# PLAN GENERAL DE ORDENACIÓN DE LA VILLA DE GARAFÍA

## DOCUMENTO DE APROBACIÓN PROVISIONAL ADAPTACIÓN A LAS NAD DEL PIOLP

**ESTUDIO, ANÁLISIS Y SUBSANACIÓN DE LAS OBSERVACIONES  
RECOGIDAS EN EL INFORME DEL CABILDO DE LA PALMA ACORDADO  
POR EL CONSEJO DE GOBIERNO DEL EXCMO. CABILDO INSULAR DE LA  
PALMA EN SESIÓN ORDINARIA CELEBRADA EL 9 DE NOVIEMBRE DE  
2017 AL DOCUMENTO DE APROBACIÓN PROVISIONAL DEL PGO**

**Asunto:** PLAN GENERAL DE ORDENACIÓN DE GARAFÍA

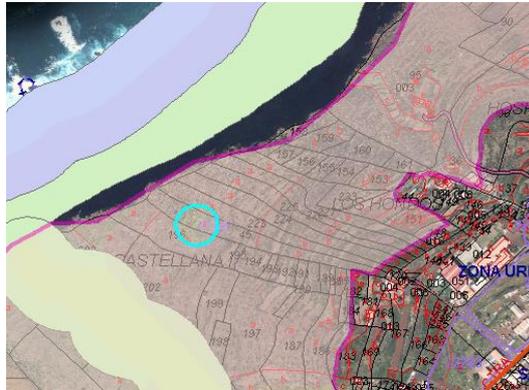
No existe justificación del emplazamiento elegido para la depuradora en zona Bb1.4 'Interés Paisajístico'. Si bien se trata de una previsión del PIOLP mediante símbolo, el PGO debe justificar adecuadamente su emplazamiento en los términos señalados anteriormente. También debe justificarse la delimitación de asentamientos en esta zona que, respecto a los rurales, supondrá el paso a zona D1.1 (artículo 25.2).

De las categorías incluidas en la zona Bb1.4 falta citar RPN.

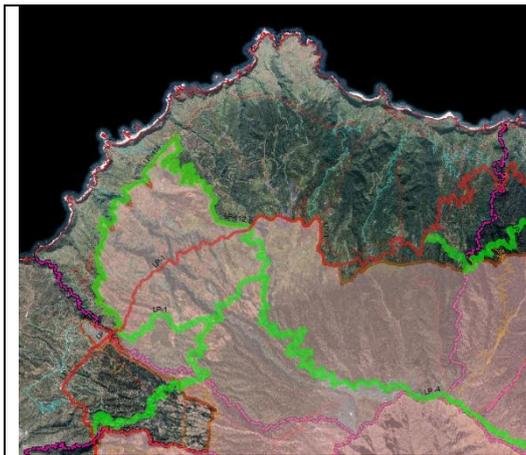
**SUBSANADO PARCIALMENTE.** En la Disposición Transitoria Primera, apartados 1 y 2, se recoge el régimen transitorio aplicable pero no se han representado gráficamente los niveles de vulnerabilidad aún disponiéndose de dos planos denominados Zonas de Vulnerabilidad (En el ISA y en el documento justificativo del cumplimiento de la DOG 50). No es lo mismo nivel de riesgo que de vulnerabilidad.

**SUBSANADO PARCIALMENTE.** Se ha corregido la redacción de la DT. En cuanto al plano en el que se representan los **niveles de vulnerabilidad**, éstos se han de establecer dentro de la zona de alto riesgo de incendios forestales. En la Memoria no se explica cómo se ha tenido en cuenta la clasificación en materia de incendios a la hora de dimensionar y ubicar las infraestructuras de prevención y extinción de incendios y la planificación preventiva (artículo 60.3). En definitiva, cómo se relaciona el plano OE.07.05 ‘Red hidrológica: Infraestructuras: Red de Incendios’ con la clasificación efectuada.

- **Se han corregido los planos OP.09 (Nivel de vulnerabilidad por riesgo de incendios forestales), asignando a los asentamientos agrícolas el nivel de vulnerabilidad correspondientes según la Zona PORN en la que se sitúen.**

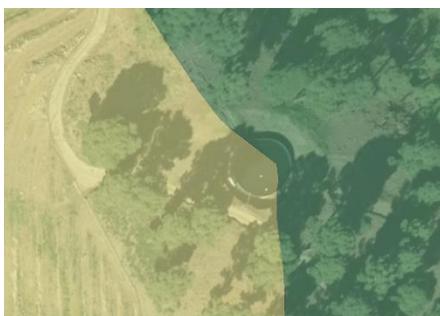
- (2 y 3) Se trata de dos depósitos existentes que deben categorizarse como suelo RPIE. Sí se ha categorizado el de la red municipal que se sitúa muy próximo pero no los dos existentes de la red contra incendios, (213.319,764 3.187.204,013 y 213.381,571 3.187.217,472 Metros).

**SUBSANADO PARCIALMENTE.** Se ha colocado un símbolo con la leyenda DR, depósito regulador, pero, por una parte, no se sabe cuál es el recinto de suelo exacto que se categoriza como SRPIE (no cabe un símbolo) y, por otra, no puede aparecer la leyenda de depósito regulador cuando se trata de depósitos de la red contra incendios.
